令和2年6月25日
堺市

大仙公園レストハウス改修工事ほか監理業務の設計図書の訂正について（通知）

工事名称：大仙公園レストハウス改修工事ほか監理業務

工事名称	大仙公園レストハウス改修工事		
図面名称	雑詳細図 3		
A3縮尺	図示	A1縮尺	図示
堺市 建築都市局 建築部	図面番号	A/32

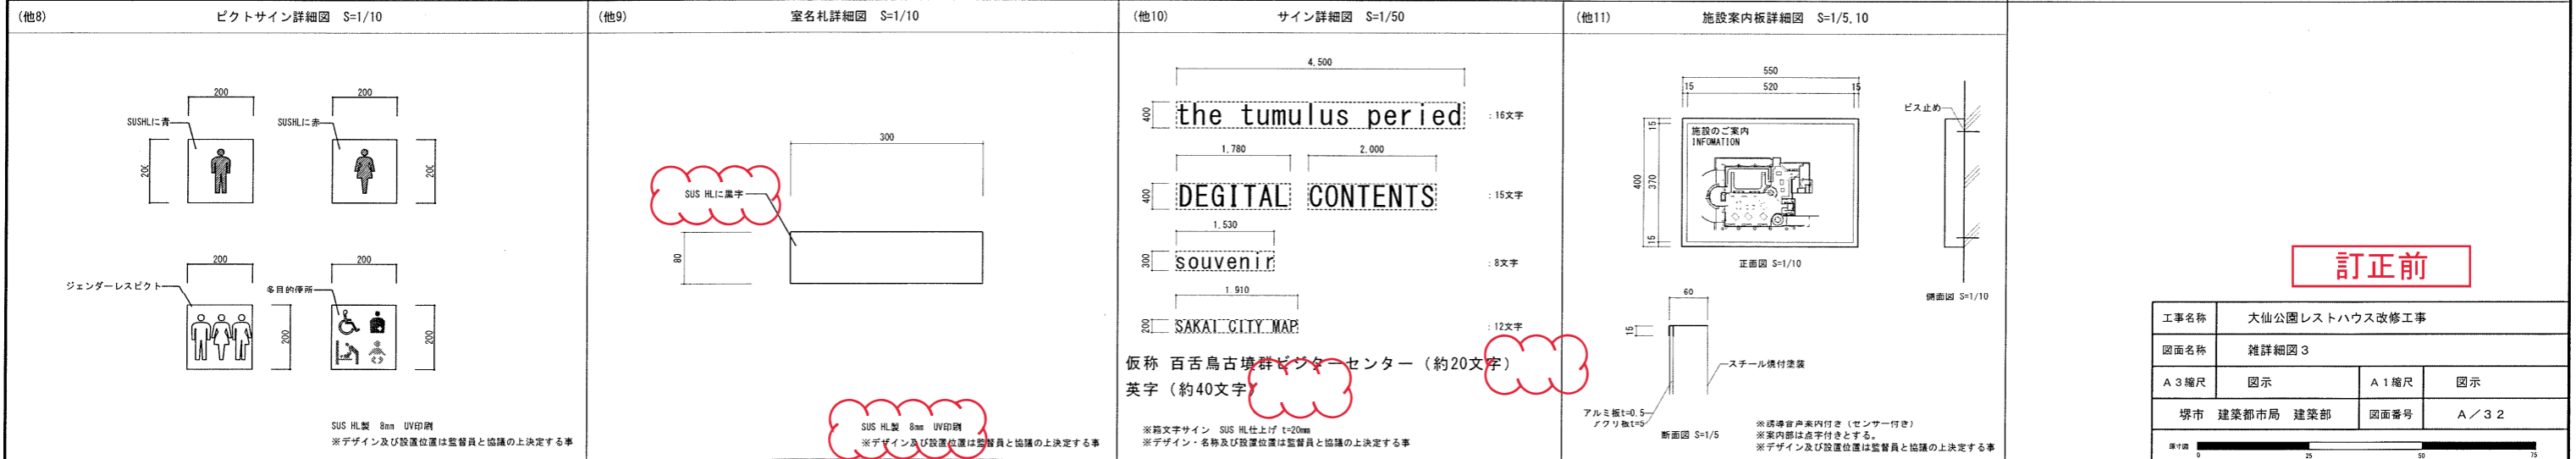
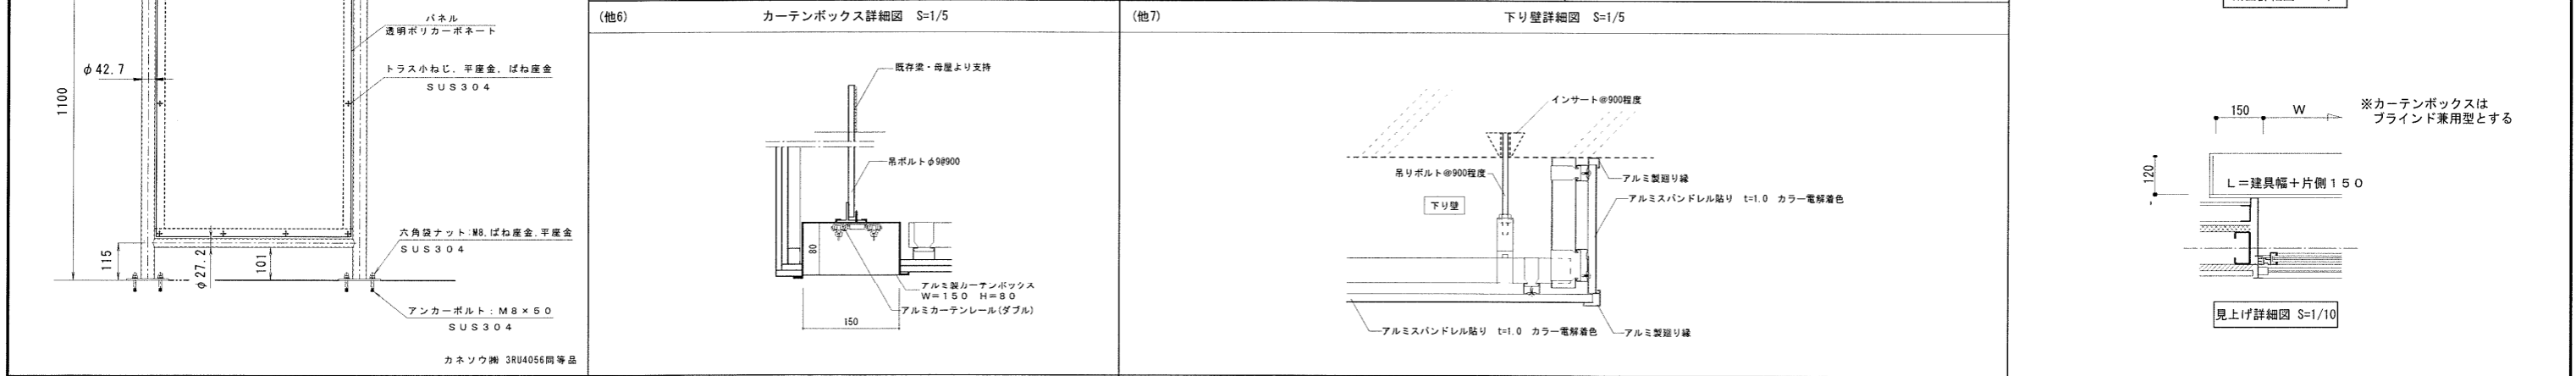
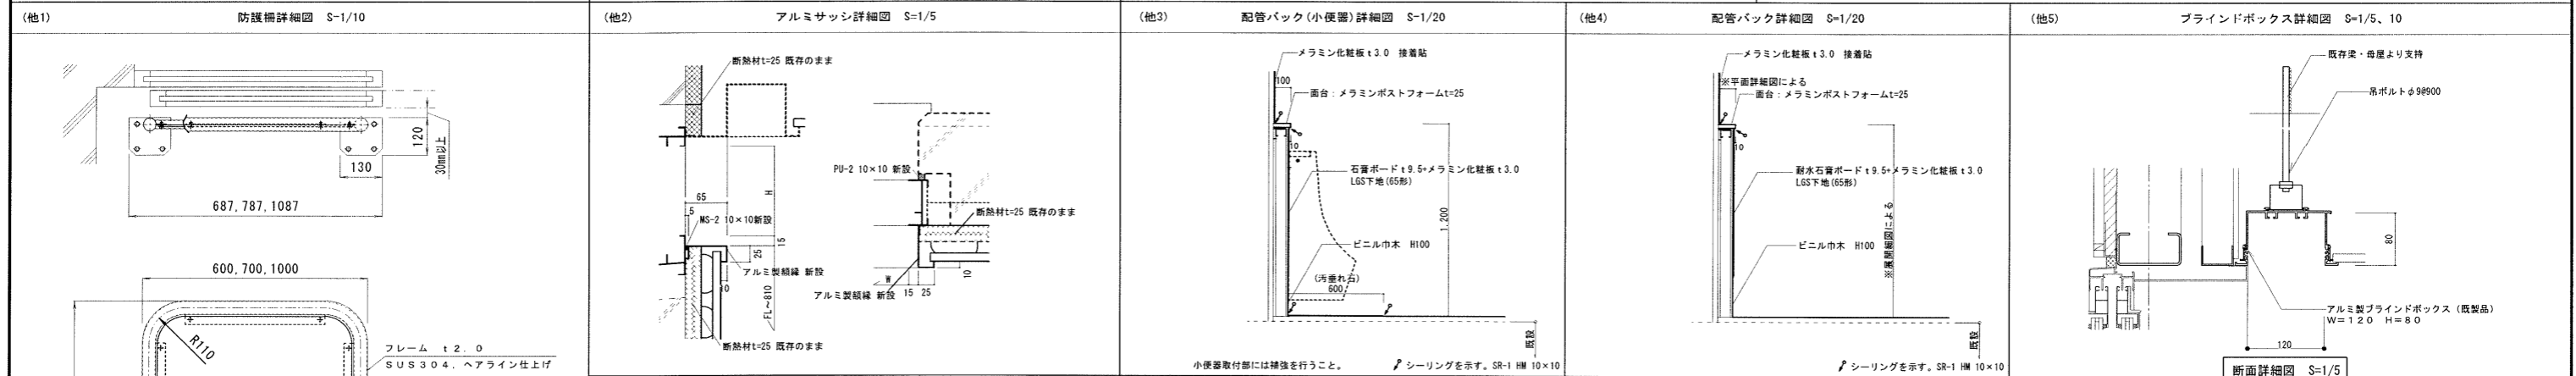
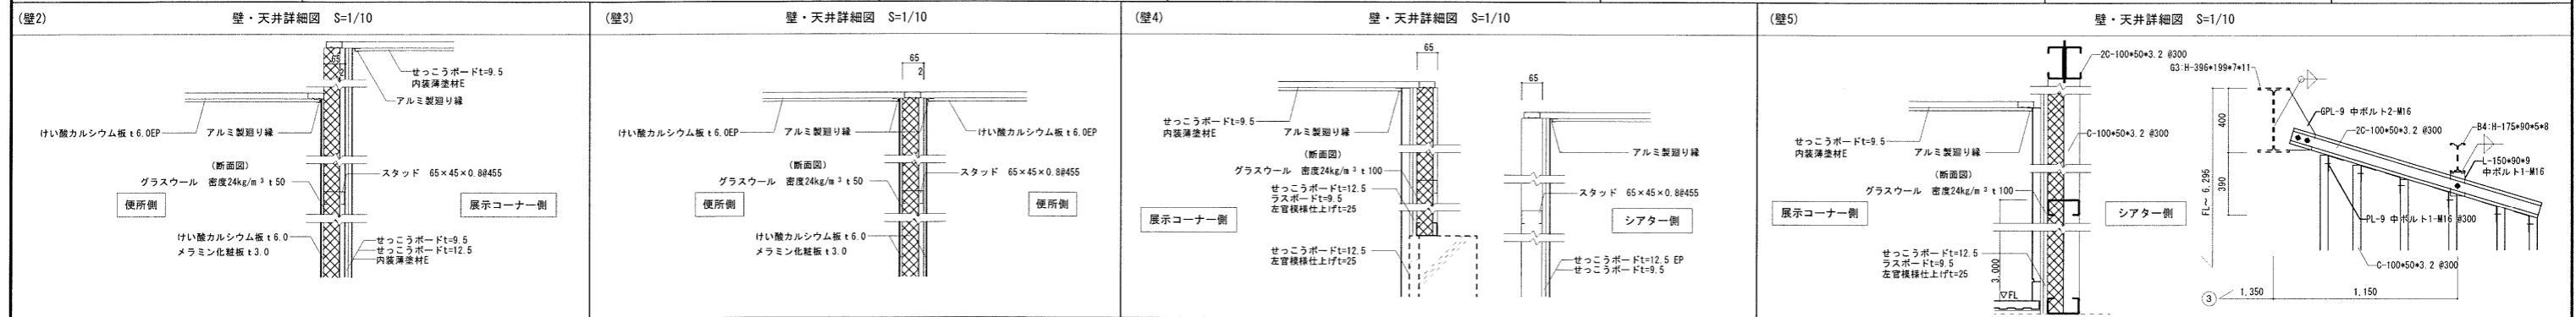
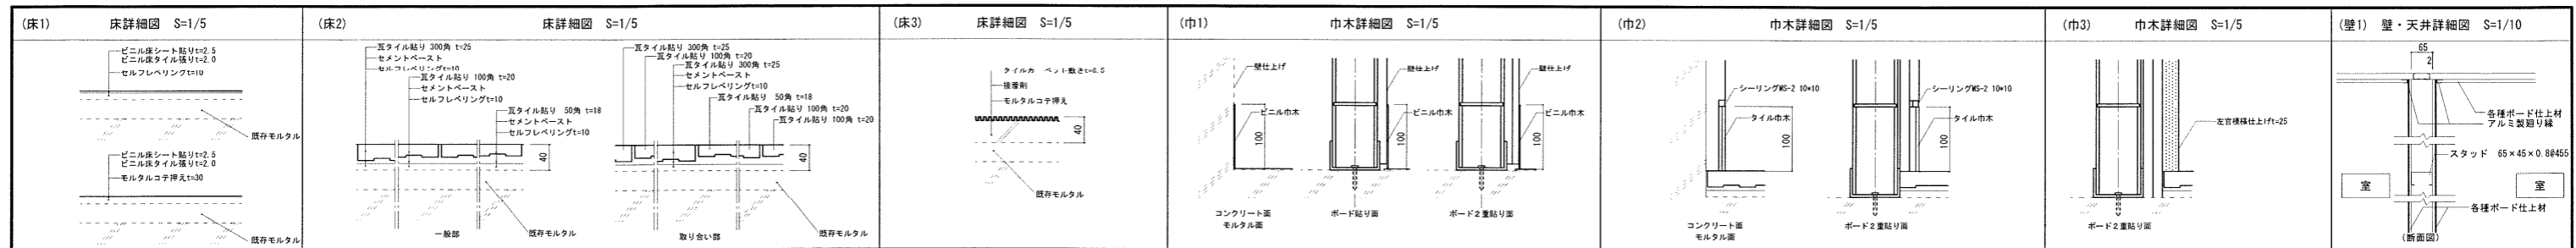
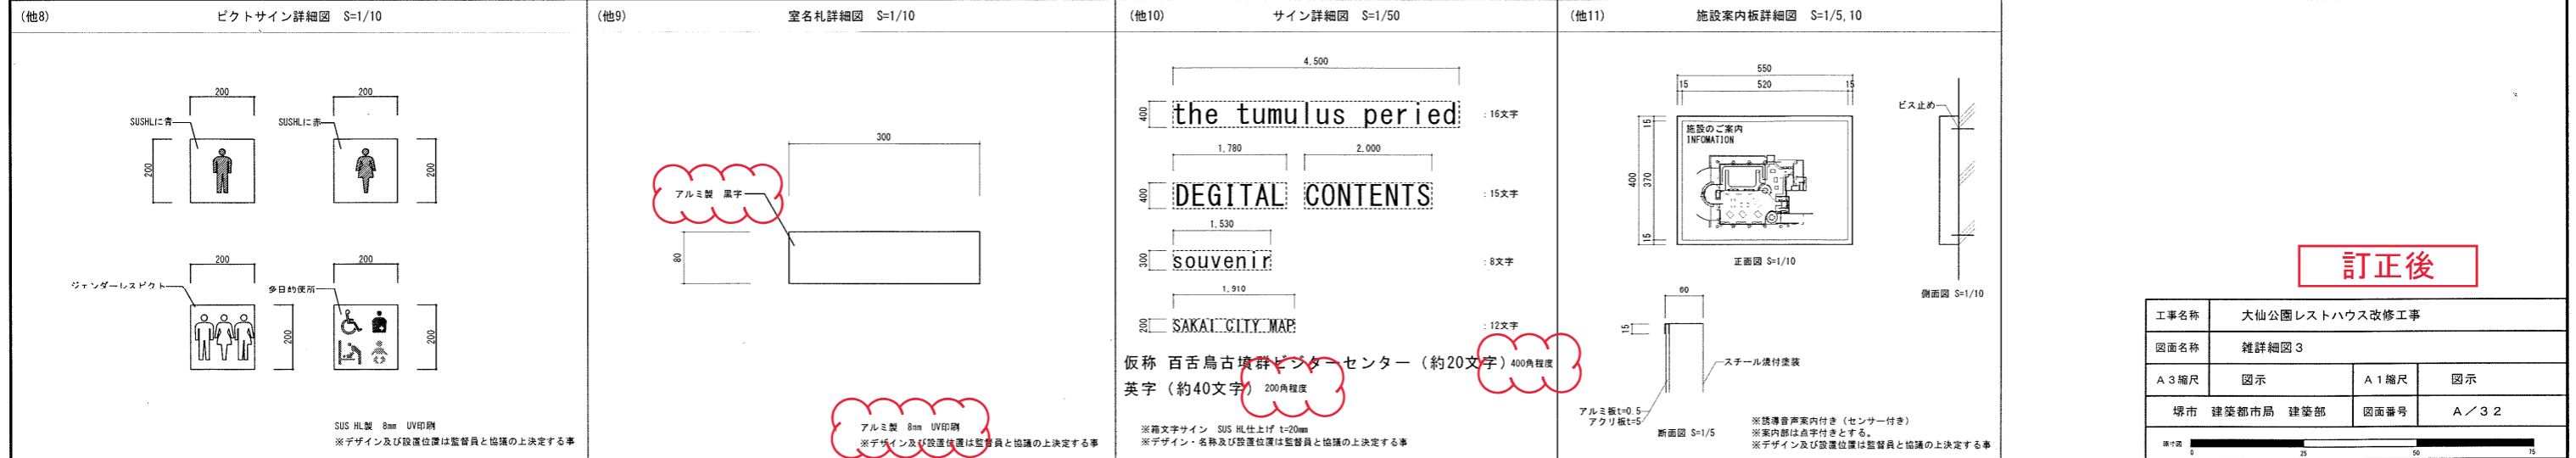
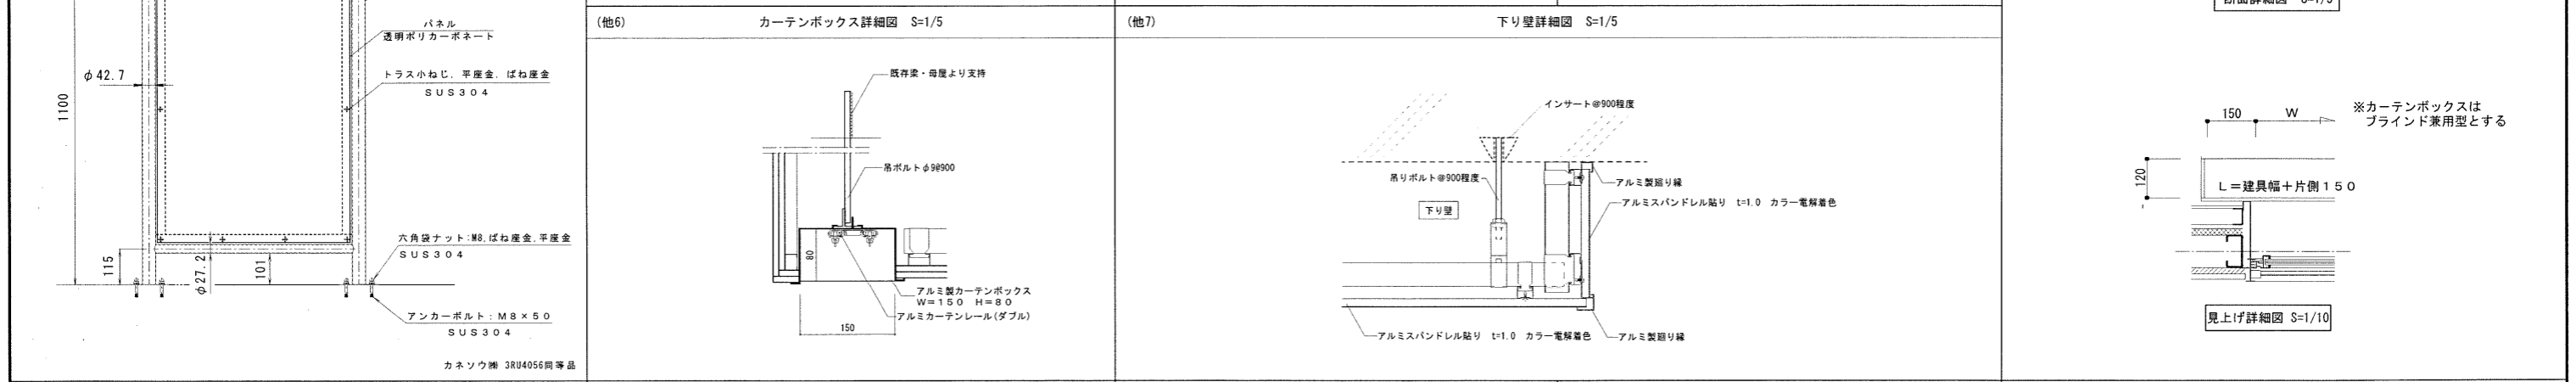
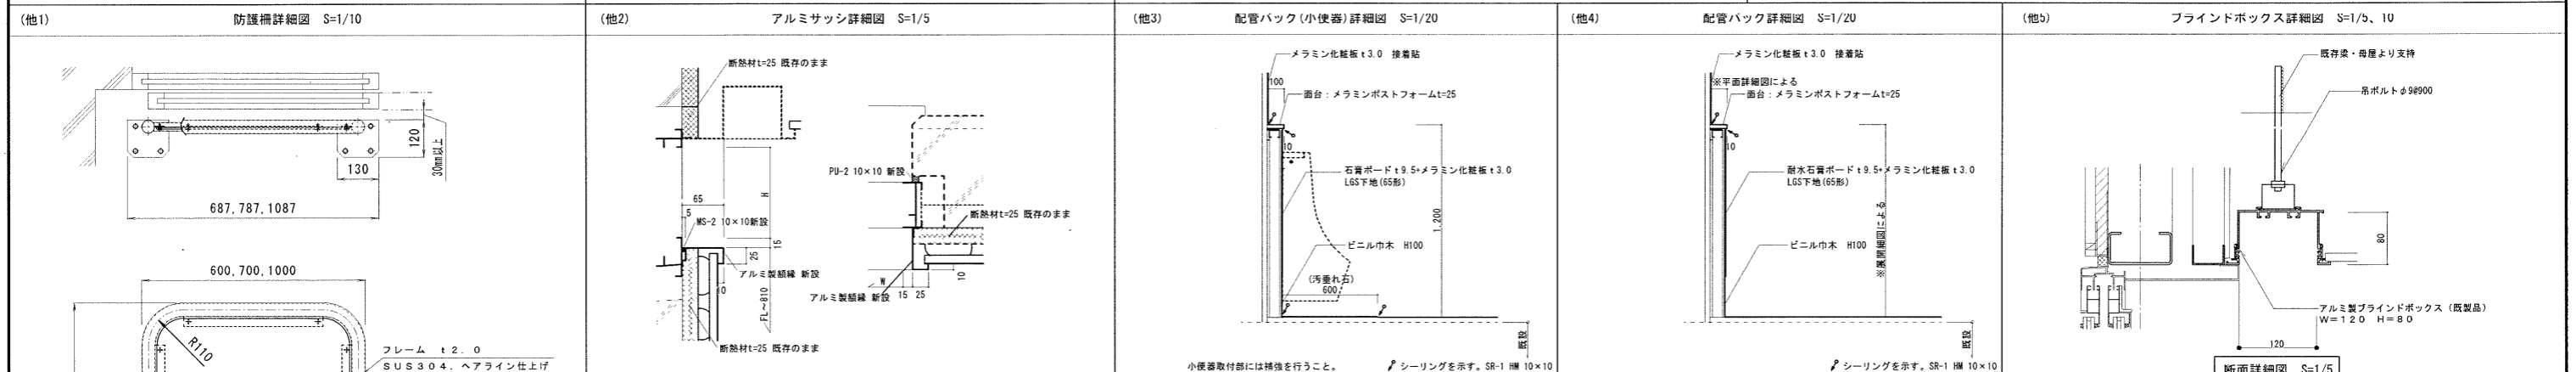
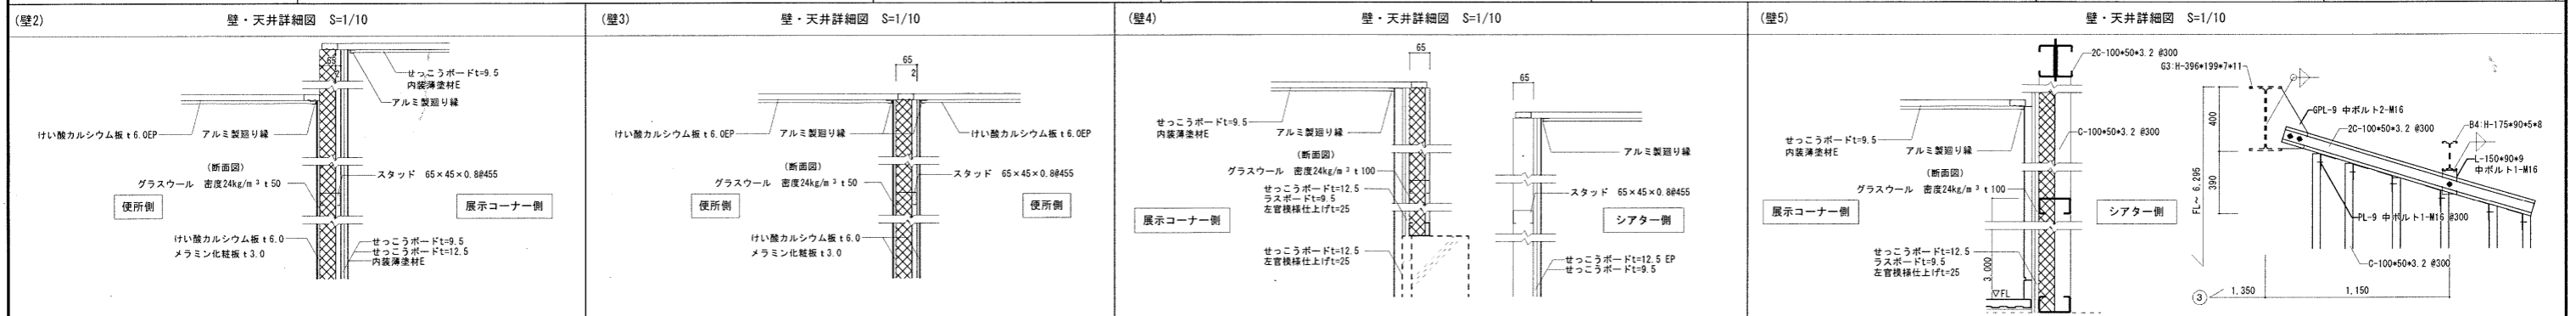
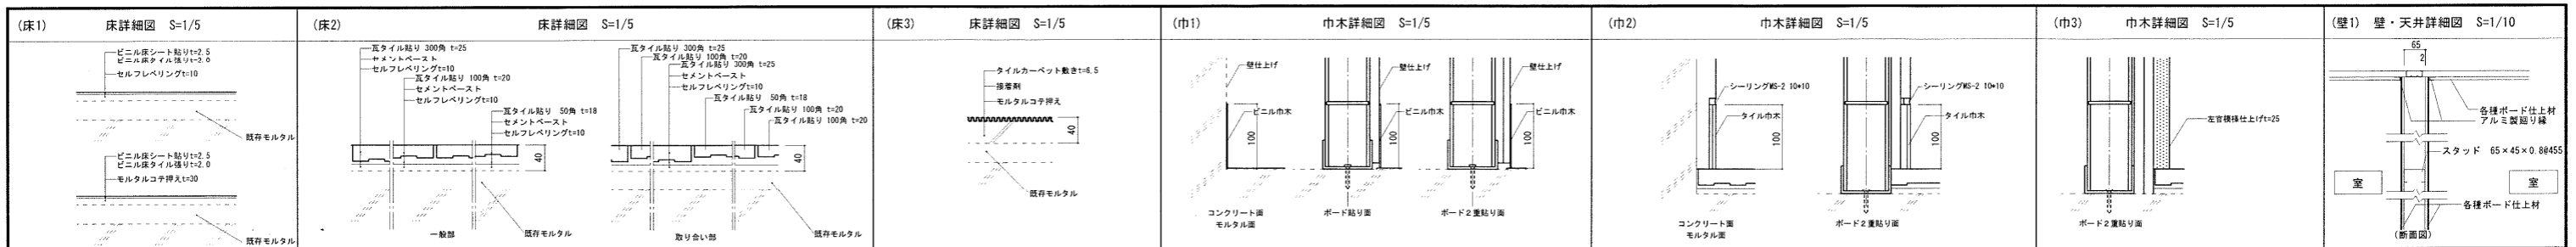
図面の訂正後抜粋資料において、項目の訂正および補足説明を行っている部分について、雲マークで表現していますので、訂正前訂正後の図面を比較し、ご確認ください。

図面No.	図面名称	訂正箇所	誤	正	備考
A/32	雑詳細図3	(他9) 室名札詳細図	SUS HLに黒字 SUS HL製 8mm UV印刷	アルミ製 黒字 アルミ製 8mm UV印刷	修正
A/32	雑詳細図3	(他10) サイン詳細図		400角程度 200角程度	追記
